# **BAHNVORHABEN STUTTGART 21**

## **FACHTECHNISCHE BEWERTUNG**

**der ENTWURFS- und GENEHMIGUNGS-  
PLANUNG „ENTRAUCHUNGSANLAGEN  
im PFA 1.1/1.2/1.5/1.6a“ v. 24.11.2014  
von HBI HAERTER AG BERN / CH**

**STAND: 16. November 2015**

Abbildung 39: EBW Prag – Seitenansicht der Anbindung des Zugangstors

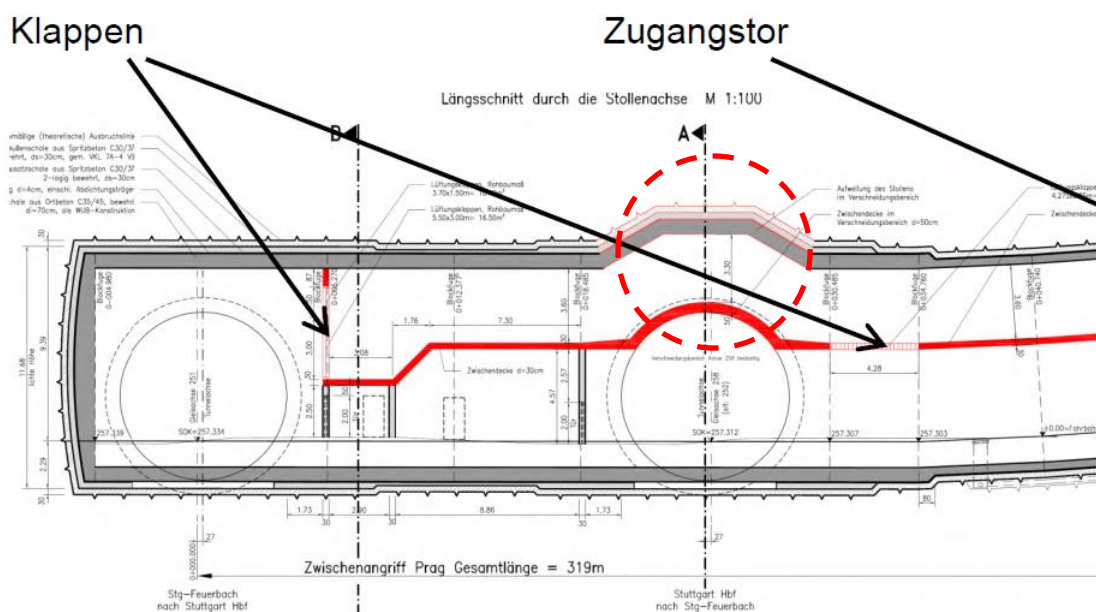
Der **Änderungsaufwand** gegenüber der Planfeststellung ist **erheblich**. Sollte dies aber bereits im Vorgriff beim Bau der Tunnelbauwerke hier so ausgeführt worden sein, so hätte die Vorhabenträgerin **vorsätzlich gegen geltendes Baurecht verstoßen** (was übrigens schon bei der Errichtung des GWM der Fall war, dort aber nicht geahndet wurde).

- i: EBW Prag – Seitenansicht der Entrauchungszentrale mit Betriebsräumen in OG und OG 2 (roter Bereich: bisher nicht berücksichtigter Betriebsraumbereich)

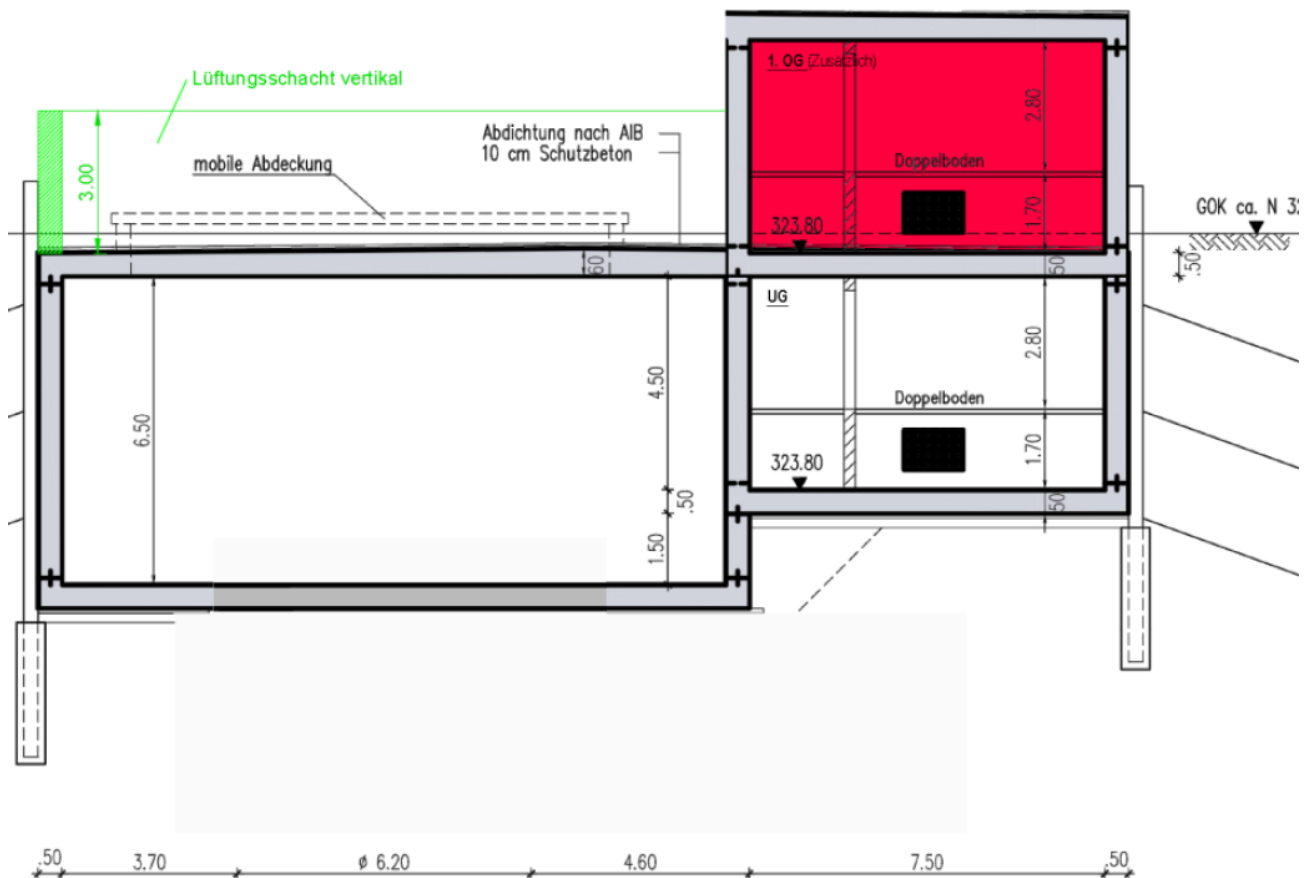
Die ebenfalls auf S.143 enthaltene Abb. 39 „EBW Prag - Seitenansicht Entrauchungszentrale“ zeigt ein **unterirdisches Bauwerk** im Querschnitt, die Baugrubenwände mit Seitenankern und der Angabe der **unzutreffenden Geländehöhe 324 mNN**. Dies ist **irreführend und falsch!** Offensichtlich wurde hier einfach nur die Bau-Vorplanung für das am Killesberg vorgesehene Entrauchungsbauwerk **ohne** die notwendige **Anpassung** an die Gegebenheiten am Wartberg übernommen. Dort mündet der später als Rettungszufahrt zu nutzende Zwischenangriff „Prag“ jedoch **oberirdisch**; das Entrauchungsbauwerk muß folglich darüber aufgebaut werden und kann nicht unter der Erde liegen!

Es fehlt die Darstellung der räumlichen Zuordnung zur künftigen Rettungszufahrt und zum darüberliegenden Zu-/Abluftkanal. Zudem sind weder die Gebläse noch sonst irgendwelche Anlagenteile dargestellt. Zum „Lüftungsschacht“ siehe nachfolgenden gesonderten Punkt 3.2. Die Anforderungen an eine ordnungsgemäße „Entwurfsplanung“ werden damit in keiner Weise erfüllt.

Der in vorstehender Abb. für das EBW „Prag“ grün dargestellte „Lüftungsschacht“ mit der viel zu geringen Höhe von nur „3,00 m“ ist so **nicht zulässig**. Im Ereignisfall treten Rauch und Brandgase mit gesundheits- und umwelt-schädigenden Wirkungen aus; die „Schachthöhe“ muß den Anforderungen der **9. bzw. 13. BImSchV** sowie der **TA-Luft** [Lit. 10] entsprechen und durch ein **Immissionsgutachten** mit Ausbreitungsrechnung festgelegt werden. Dies wurde bereits im Sommer 2012 vom Gemeinderat der Stadt Stuttgart gefordert, s. „Beschlüßvorlage“ v. 11.7.12, S. 3 – 4 [Lit. 06], liegt aber offensichtlich bis heute nicht vor.

Nach TA-Luft muß die Mündungshöhe oberhalb des sogen. „Immissionsniveaus“ liegen, welches der Höhe der Umgebungsbebauung und der Höhe des Baumbestandes entspricht. Für das EBW „Prag“ im Taleinschnitt des Wartberges mit den hohen Bäumen bedeutet dies eine **Schachthöhe** über Grund von voraussichtlich **über 40 m anstatt nur 3,00 m**, für das EBW „Heilbronner Straße“ etwa **20 – 25 m** anstatt nur 5,00 m!

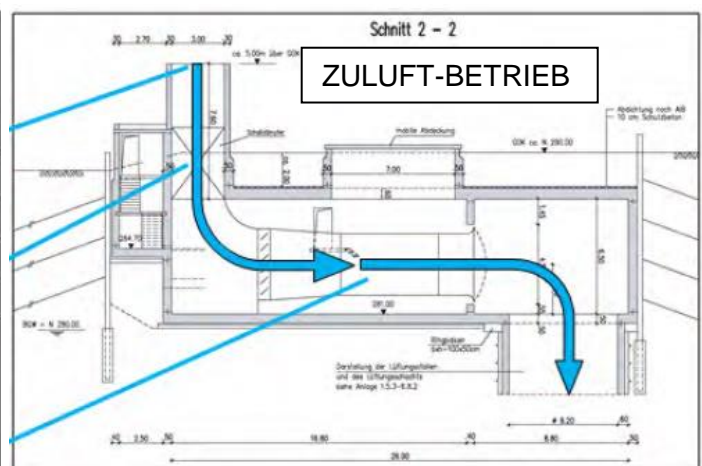
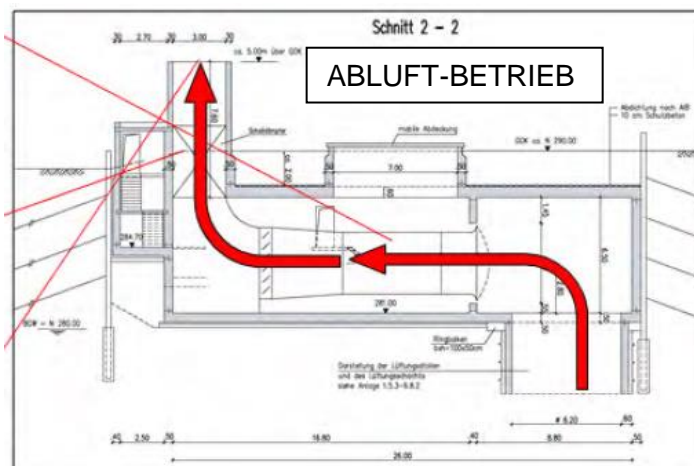
Unabhängig von der **nicht ausführbaren Schaufelverstellung** macht HBI einen **weiteren einschneidenden Fehler** in der Konzeptplanung des Zuluft-/Abluft-Umschaltbetriebes, indem die **Strömungsrichtung** durch denselben Gebläse-Aufbau **lediglich umgekehrt** dargestellt wird, siehe die beiden nachstehenden Abbildungen für Abluft- und für Zuluftbetrieb aus der vorgelegten HBI-Untersuchung Abschn. 22.3/S. 145-146. Das ist **strömungstechnisch** **nicht möglich!**

In der linken Abbildung „Abluft-Betrieb“ ist die Luft-/Brandgas-Strömung immerhin in der richtigen Reihenfolge dargestellt:

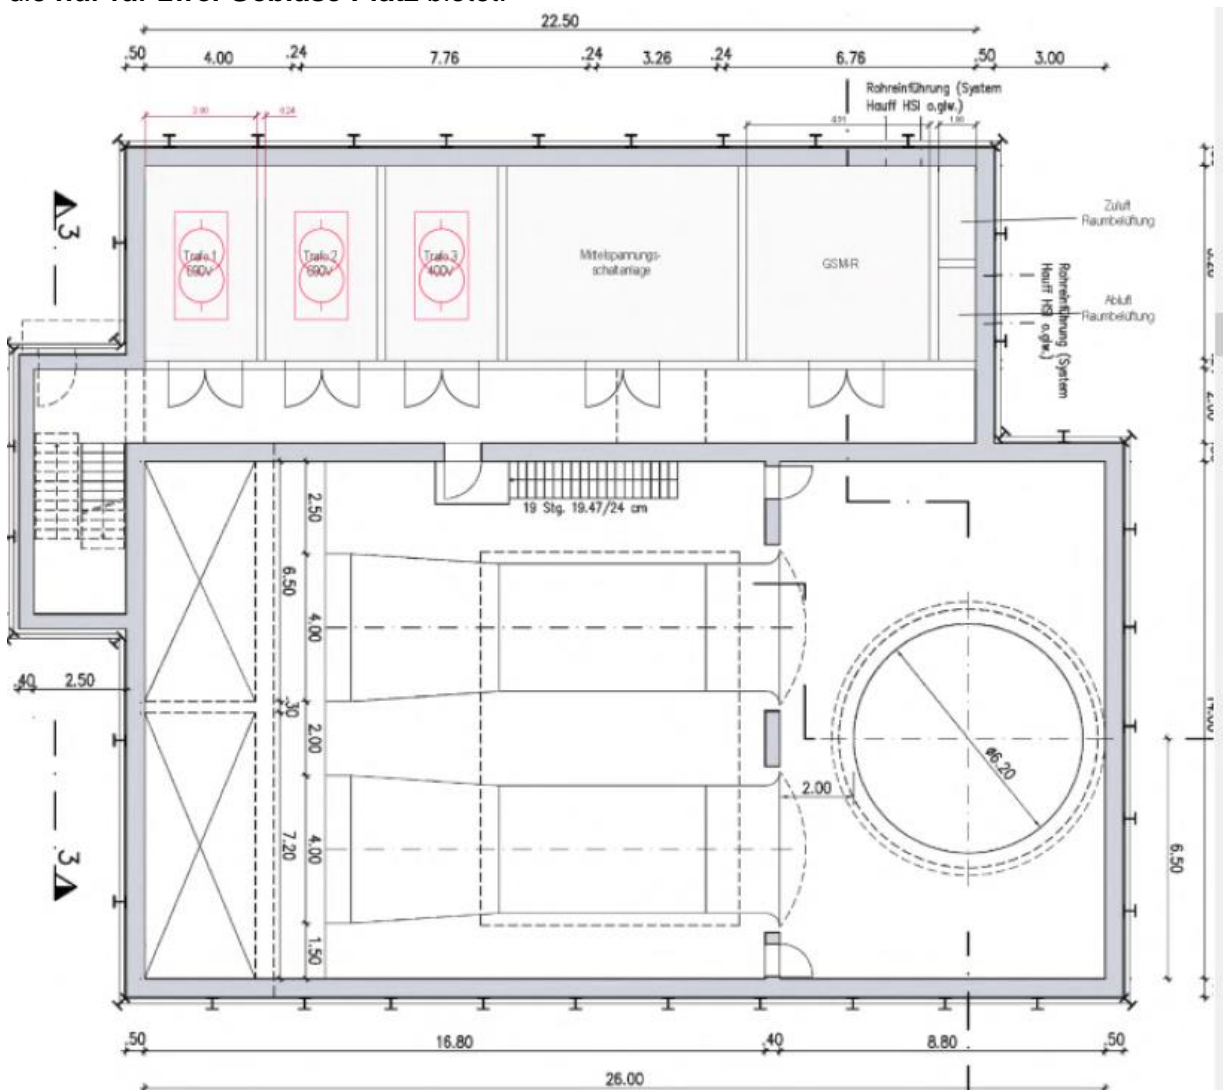
- Ansaugen aus dem Verbindungsschacht zum Tunnel
- Eintritt in das Axialgebläse über eine Einströmdüse mit Schutzgitter
- Diffusor am Austritt mit Querschnittserweiterung zum Verringern der Luftgeschwindigkeit
- Jalousieklappe zum Absperren des Gebläses (ohne Kanal-Zwischenstück!)
- Austritt in Ausblas-Schacht

In der rechten Abbildung „Zuluft-Betrieb“ ist die Luft-Strömung hingegen lediglich umgedreht. Das geht so gar nicht. Der Lufteintritt über die Jalousieklappe ohne Einströmdüse erzeugt eine stark drallbehaftete Anströmung des Gebläses mit erheblicher Leistungsminderung, die der jetzt auf der Anströmseite befindliche Diffusor nicht ausgleichen kann. Der Austritt über die Einströmdüse und ohne nachgeschalteten Diffusor ergibt als „freier Ausblas“ in den Schacht-Vorraum weitere sehr starke Verluste. Abgesehen davon sind die vorgesehenen Luftwegeströmungsmäßig außerordentlich ungünstig. Hierauf wird in Abschnitt 3.5 noch näher eingegangen.

Ein vernünftiger und **sicherer Zuluft-/Abluft-Wechselbetrieb** ist nur möglich mit jeweils **eigenen Gebläsen für Zuluft und für Abluft**, insgesamt also **4 Stck. je EBW**. Die Zuluft-Gebläse müssen dazu den Abluft-Gebläsen entgegengesetzt angeordnet werden. Dafür ist jedoch in den geplanten und **bereits im Bau befindlichen Entrauchungsbauwerken „Prag“** und **„Heilbronner Straße“** gar **kein Platz vorgesehen!** Dies ist aus nachstehender, ebenfalls der HBI-Untersuchung aus Abschn. 6.4/S. 42 entnommenen Grundriß-Darstellung ersichtlich, die **nur für zwei Gebläse Platz** bietet.

Abb. 49 EBW Süd / **Aufsicht Zuluftanlagen** [Abschn. 22.10 / S. 153]

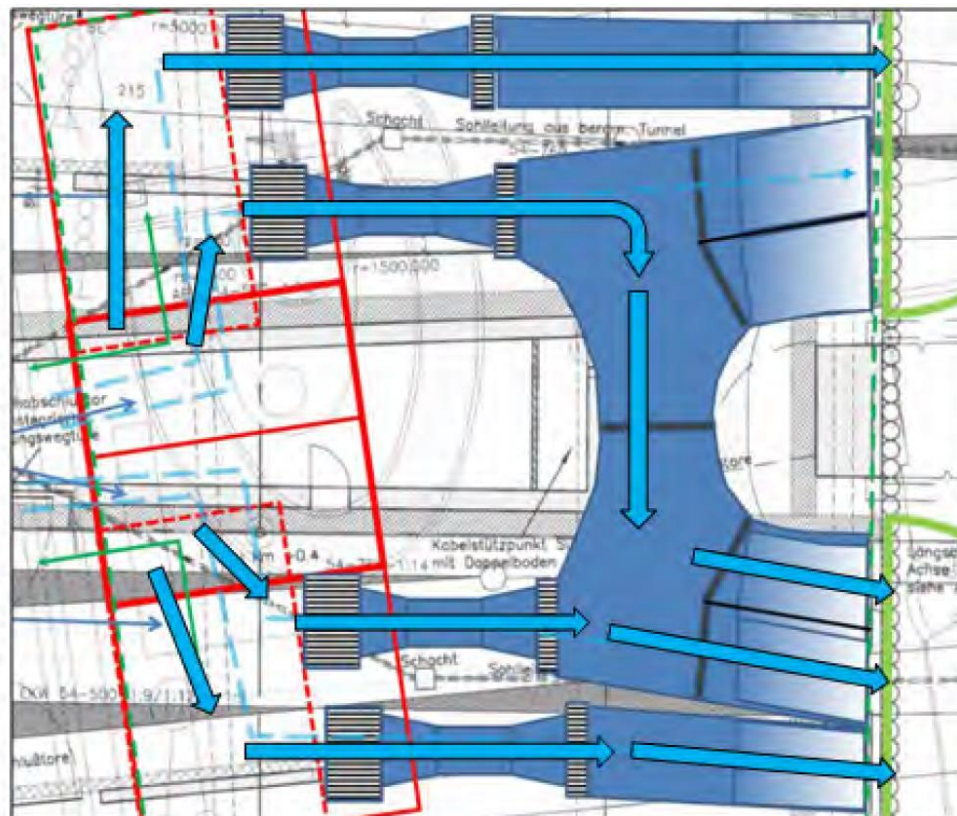
Wie nun sowohl die Beschreibung der vorgesehenen Anordnung der Saccardo-Düsen auf S. 47 im Abschn. 6.5.7 wie auch die nachstehend wiedergegebene Abb. 49 „EBW Süd / Schnitt Zuluftanlage“ aus Abschn. 22.10 / S. 153 eindeutig zeigen, ist auch nur die Luftförderung in Richtung der Südtunneläste geplant.

Es bleibt **völlig offen**, wie der vom Brandschutzkonzept zwingend geforderte **Zuluftstrom von 333 m³/s = 1.200.000 m³/h** an der Südseite in die **Tiefbahnsteighalle** gelangen soll. Mit der von HBI beschriebenen und dargestellten Anlagentechnik ist dies nicht zu gewährleisten. Der Hinweis von HBI auf S.47 sowie S.135, „ohne weitere Maßnahmen strömt der wesentliche Teil oder die gesamte Zuluft in die Haupthalle des HBF ab“ ist eine nicht belegte Behauptung, aber **kein belastbarer Nachweis** für den geforderten Zuluftstrom von 333 m³/s für die Haupthalle. Von alleine strömt die Luft dort nicht hin!

Die beiden vorstehend wiedergegebenen Skizzen von HBI der Abb. 49 über „Aufsicht und Schnitt durch das EBW Süd“ genügen in keiner Weise den Anforderungen einer Entwurfs- und Genehmigungsplanung. Die **maßstäbliche Darstellung der Ringkanäle** für die Saccardo-Düsen im Tunnel mit den **Luftkanälen** dorthin samt den **Steuerklappen, Schalldämpfern** und **sonstiger Anlagentechnik fehlt vollständig**, ebenso jegliche Hauptabmessungen. Es bleibt offen wie und wo diese Ringkanäle der Saccardo-Düsen im Tunnel eingebaut werden sollen, welchen Raumbedarf diese einnehmen und welche baulichen Vorkehrungen, etwa Nischen o.ä. dazu erforderlich werden. Stattdessen findet sich auf S. 143 der bemerkenswerte Hinweis von HBI: „Aktualisierte Bauplanungen für EBW Süd seitens PSU ausstehend“. HBI als Anlagenplaner gesteht damit ein, keine ordnungsgemäße Entwurfs-Planung erstellt zu haben, denn es ist **Aufgabe des Anlagenplaners, die Technikbereiche zu planen** und dem Bauplaner vorzugeben, und nicht umgekehrt.

Abb. 49 EBW Süd / **Schnitt Zuluftanlage** [Abschn. 22.10 / S. 153]

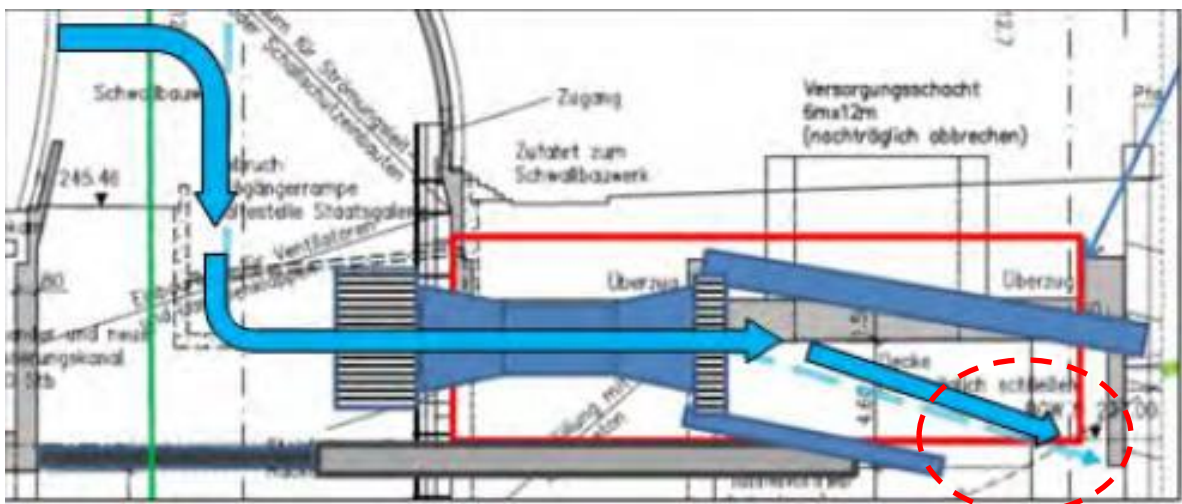
In Tab. 3 „Schutzziele“ auf S.29 heißt es dazu nur „Saccardo-Düsen deaktiviert“; in vorstehender Schnitt-Darstellung Abb. 49 ist jedoch nur – und dies lediglich symbolisch - eine Luftförderung zu den Saccardo-Düsen in Tunnelrichtung angedeutet. Wie diese umgangen werden sollen, um die **benötigte Luftmenge zur Haupthalle** zu leiten, **ist nirgends ersichtlich**.

Abbildung 5: Zeitliche Entwicklung der Brandleistung des Bemessungsbrandes eines Reisezugs (vgl. [3]) und ungefähre Entwicklung der kritischen Geschwindigkeit (bei 3 % Steigung; ohne Strahlungsverluste; 6 m Flammenhöhe)

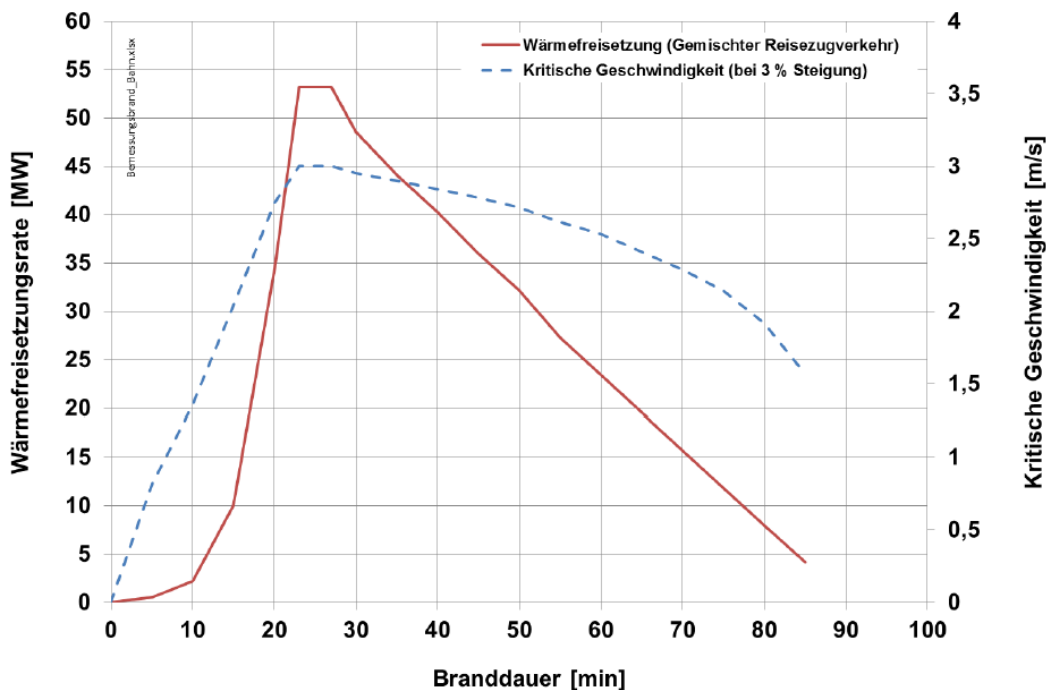
Die Aussage von HBI: „Gemäß Abb. 5 sind In den ersten 10 Min. eines Zugbrandes die Brandleistungen deutlich geringer (<2,5 MW statt 53 MW). Somit ist insbesondere während der Selbstrettungsphase eine Rauchrückströmung unwahrscheinlich.“ [Abschn. 17.3 S. 123] entspricht in mehrfacher Hinsicht so nicht dem tatsächlichen Verlauf.

Diese – nachstehend wiedergegebene – Abbildung 5 aus der HBI-Untersuchung über die bei einem Zugbrand freigesetzte Wärme entspricht der „Brandkurve“ der DB, die sich durch einen stark verlangsamten Anstieg der Brandleistung von denen anderer Schienenverkehrs-Unternehmen unterscheidet und erst nach 25 Minuten zum Vollbrand führt im Gegensatz zu denen anderer Unternehmen, die den Vollbrand bereits nach 10 Minuten erreichen, s. zum Vergleich die Abb. 8/1 aus: "Brandschutz in Fahrzeugen und Tunneln des ÖPNV" herausgegeben vom Verband Deutscher Verkehrsunternehmen VDV, Ausgabe 2005, S.465.

Wie erklärt HBI seine Aussage, daß nach 10 Minuten Branddauer im S-21-Tunnel die Wärmefreisetzung nur 2,5 MW entsprechend 5 % beträgt, während diese bei den Stadtbahnen von Köln und Düsseldorf bereits den Vollbrand mit 25 MW erreicht hat? Selbst die Brandkurve für den DB-Bemessungsbrand mit 25 MW zeigt nach 10 Minuten Branddauer immerhin bereits über 5 MW an, **mehr als das Doppelte** der Angabe von HBI in der vorliegenden Ausarbeitung für einen 53-MW-Brand! Das steht auch im krassen Gegensatz zu aller Erfahrung mit Bränden, bei denen immer wieder ein schnelles Durchzünden zum Vollbrand festgestellt wird, siehe hierzu auch die vorstehenden erwähnten neueren Schwedischen Brandversuche mit Reisewaggons in einem Tunnel. [Lit. 03].

Abb. 4: Schnittdarstellung Fluchttreppeanlage – Ausstiegsbereich ver Raucht

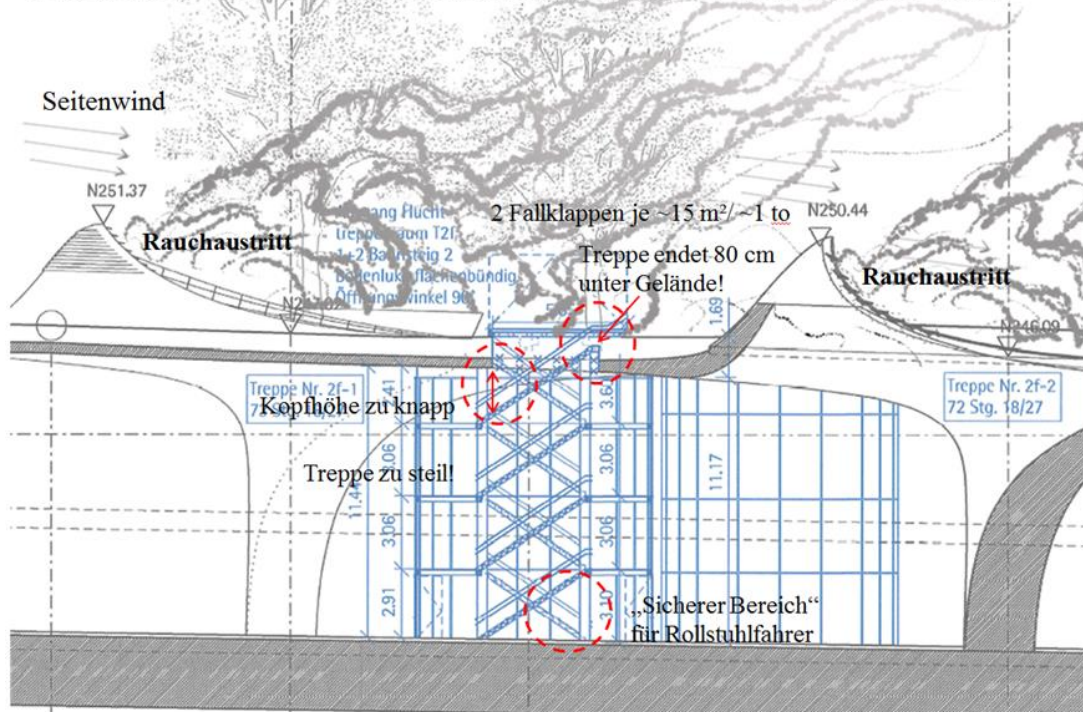
Abb. 4 zeigt einen Planausschnitt aus dem Längsschnitt Plan Anlage 7.1.5.26 mit einer Schnitt-Darstellung der vorgesehenen Fluchttreppeanlage zwischen den Lichtaugen über dem Tiefbahnhofdach. Daraus ist ersichtlich, daß eine Verrauchung des Ausstiegsbereiches der Fluchttreppe gar nicht verhindert werden kann. Dabei wirken die Lichtaugen selber noch als Störkörper, die zu einer Verwirbelung der Luftbewegung mit verstärkter Neigung zum Einmischen von austretendem Rauch führen werden.
